მრავალბინიანი საცხოვრებელი სახლი „მანა ჰაუსი“

კორექტირების შედეგად მოცემულ სართულზე განხორციელდა შემდეგი სახის ცვლილებები:

გეგმა
+9.90 ნიშნულზე

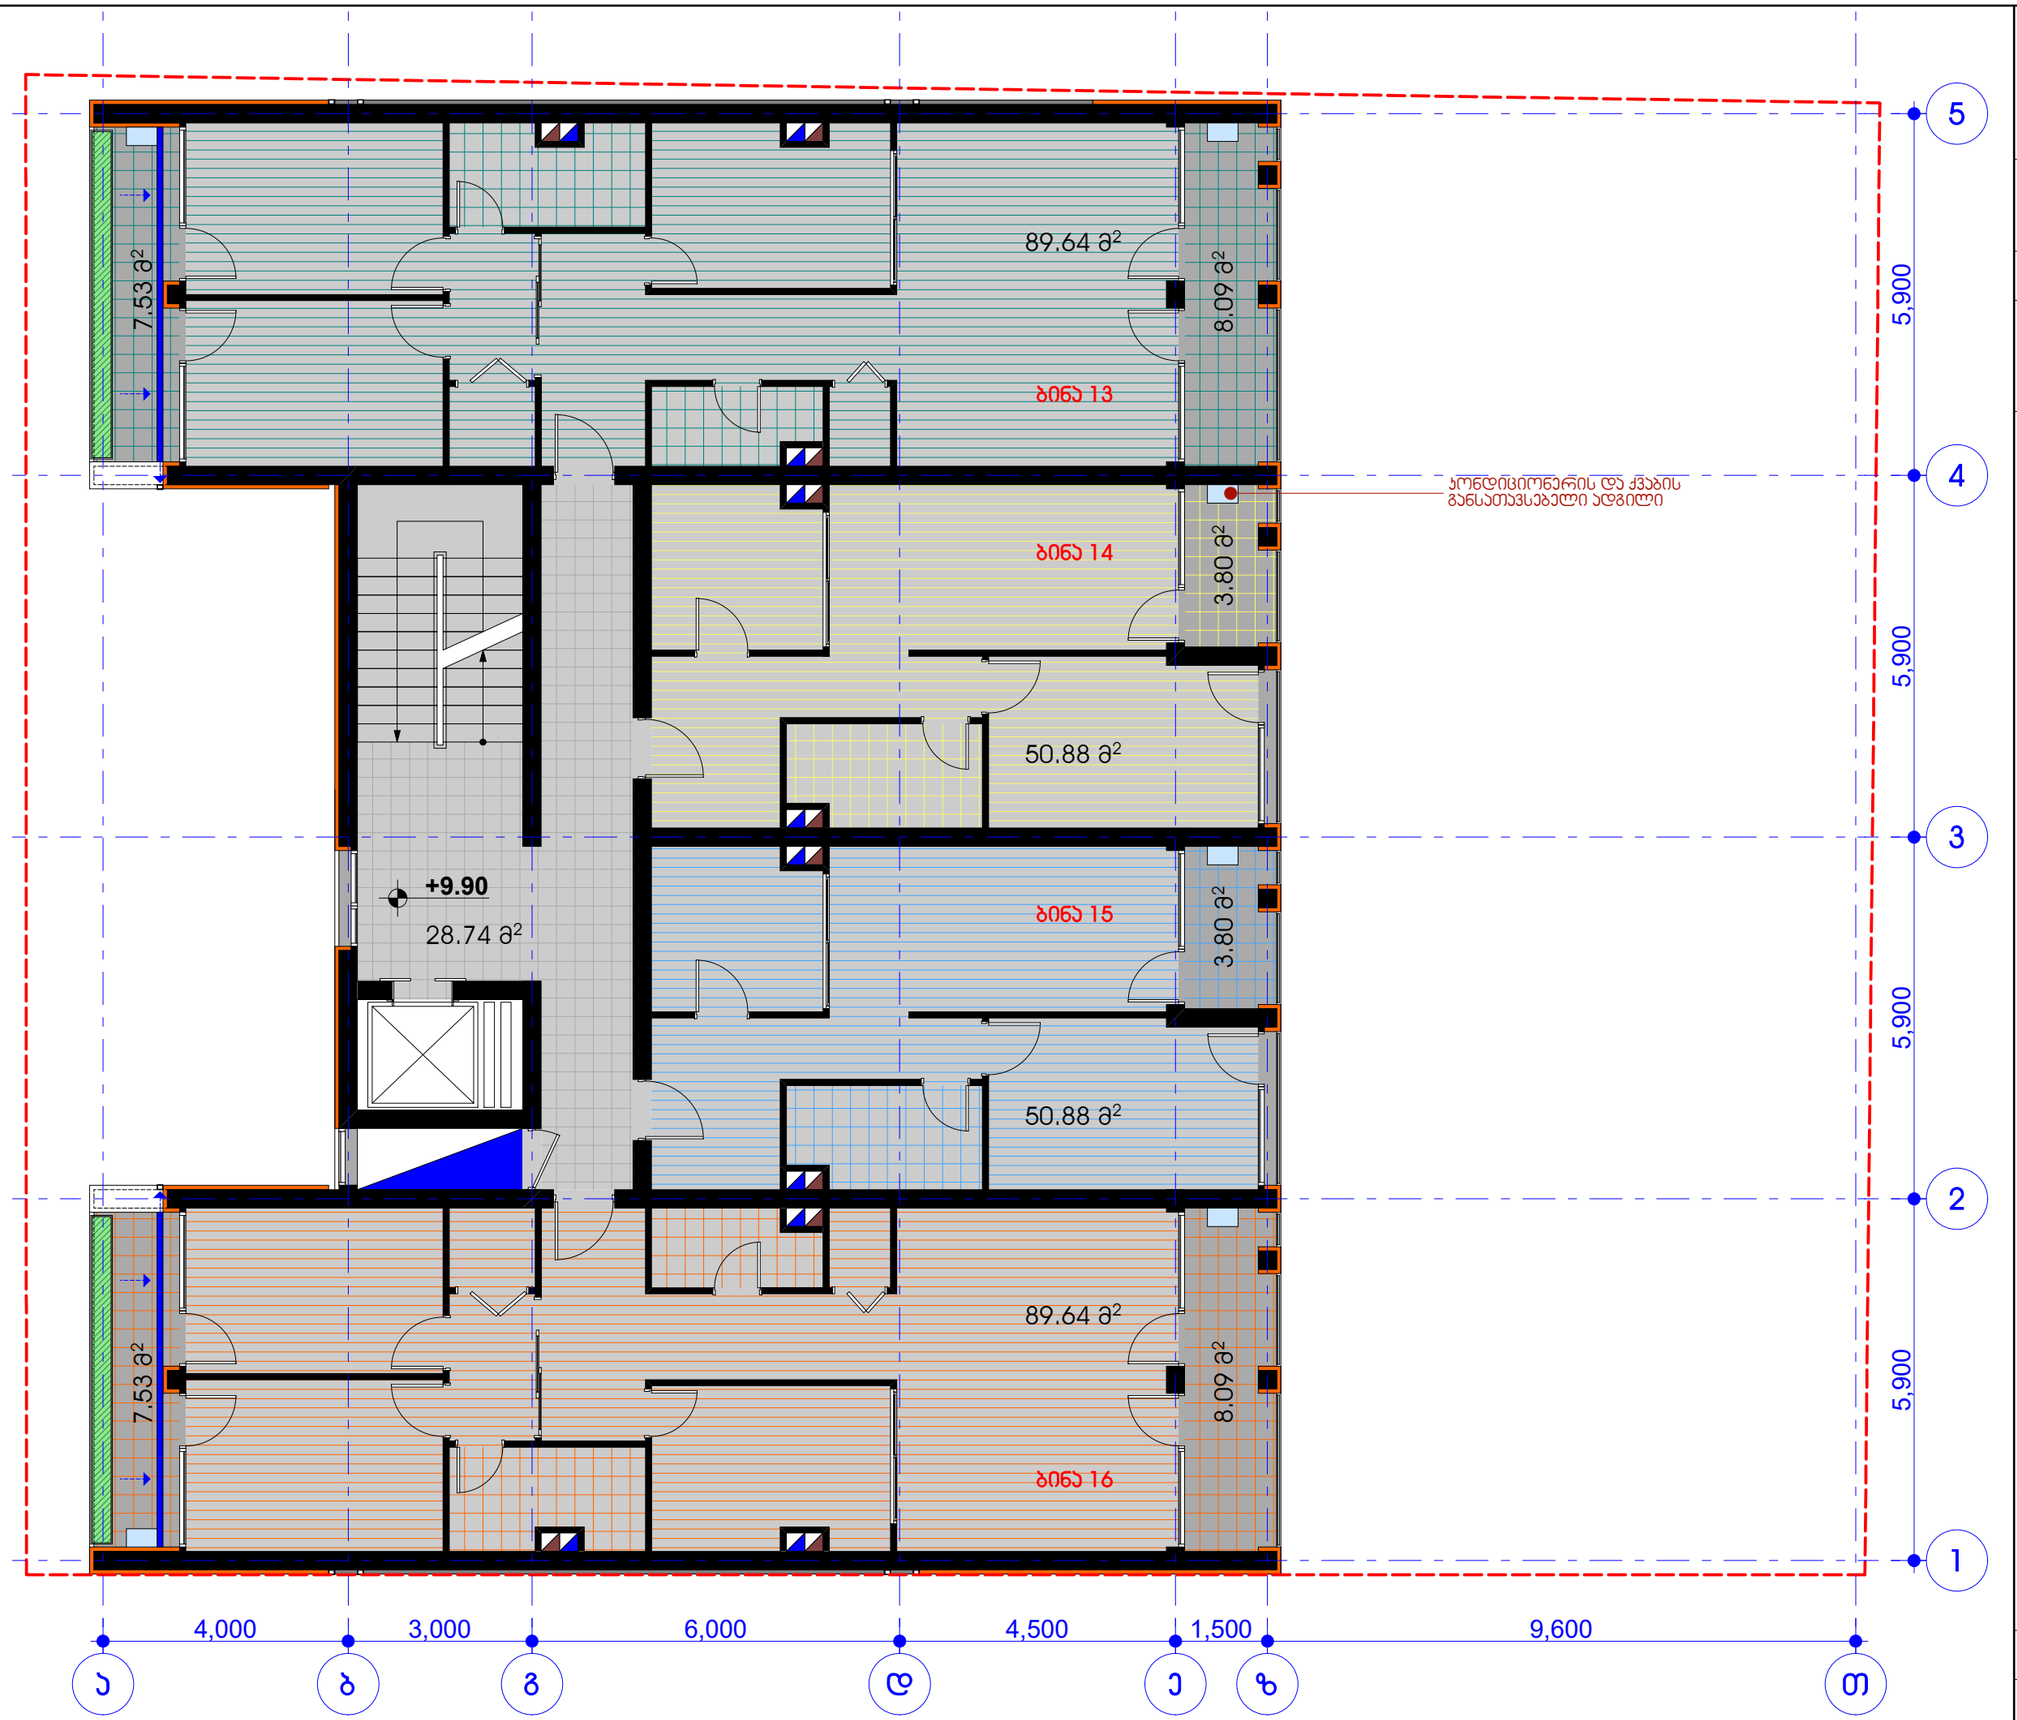
"ბ" ღერძზე შეიცვალა ღიობები.

"1" და "5" ღერძების გასწვრივ, "ა" და "ბ" მონაკვეთში მდებარე ჯედლები ამოღლდა.

მცირე ცვლილება განიცადა შენობის მოჰირჯეთებამ.

გეგმა
+13.20 ნიშნულზე

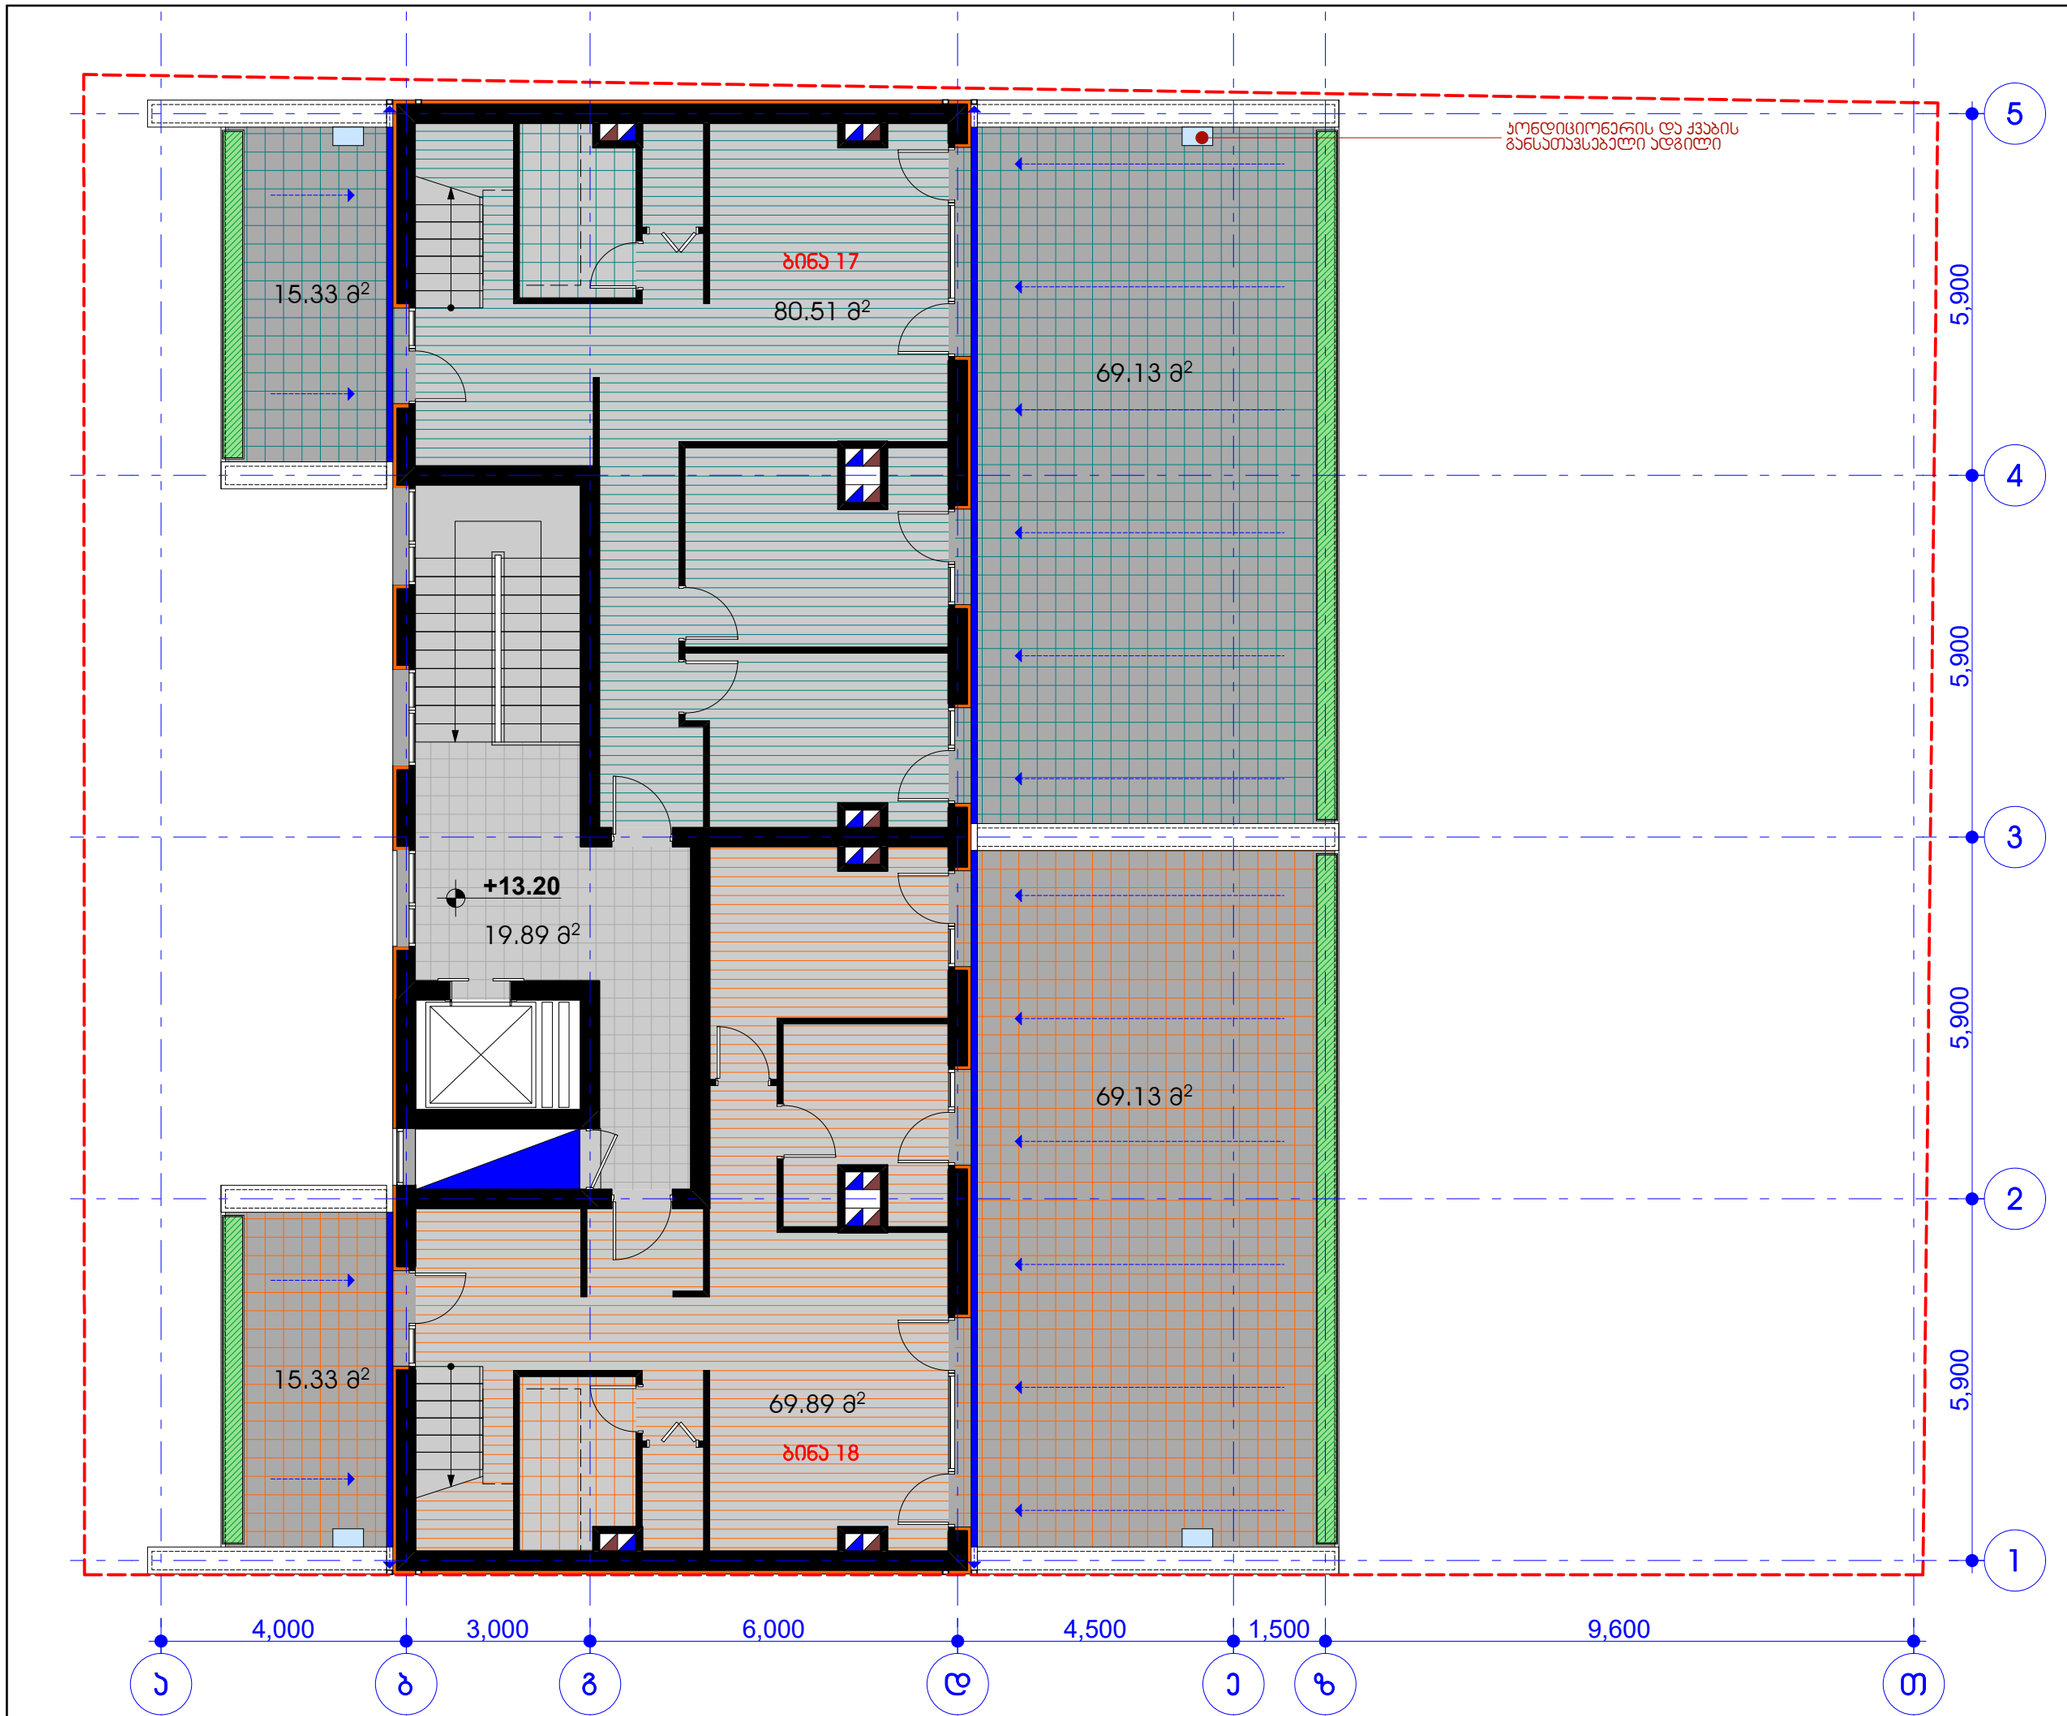
პენტჰაუსის სართული სიგანეში დავიწროვდა და გახდა დუპლექსის ტიპის.

"ბ" ღერძზე შეიცვალა ღიობები.

"1" და "5" ღერძების გასწვრივ, "ა" და "ბ" მონაკვეთში მდებარე კედლები დაგრძელდა.

მცირე ცვლილება განიცადა შენობის მოპირკეთებამ.

გეგმა
+16.50 ნიშნულზე

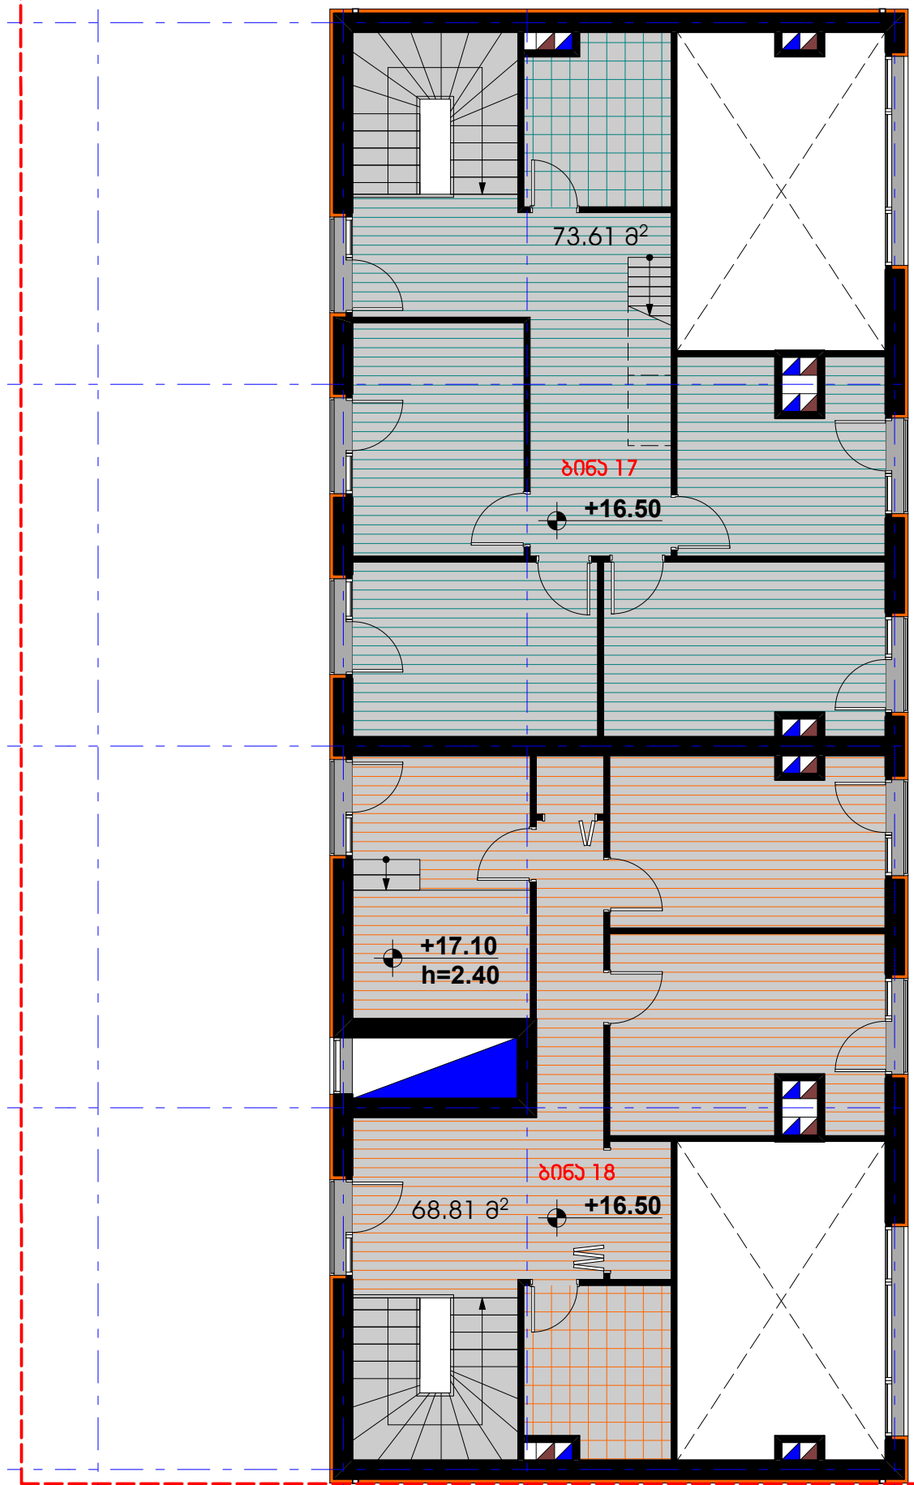
მოცემული სართული დაემატა და წარმოადგენს დუპლექსის ტიპის პენტჰაუსის მეორე სართულს.
